## Nuova vite - Galoppino 531 0278 30

**Modello:** Transporter T4

**LuK AS Nr.:** 531 0278 30

Figura 3: Vite LuKAS

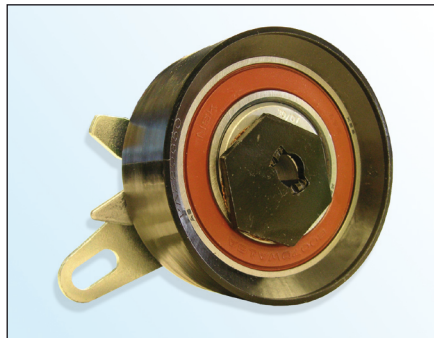
Nel quadro di un miglioramento continuo dei nostri prodotti e per la garanzia della qualità, LuK-AS fornisce con il galoppino **531 0278 30** una nuova vite (**figura 3**).

- Testa vite più piatta con Torx
- Testa vite  $\varnothing$  18,5 mm
- Classe di resistenza **10.9**
- Frenafilletti sulla filettatura
- Bloccaggio automatico superiore

LuK-AS consiglia di sostituire la vite originale (**figura 2**) con la vite in dotazione.

**Coppia di serraggio: 20 ± 1,5 Nm**
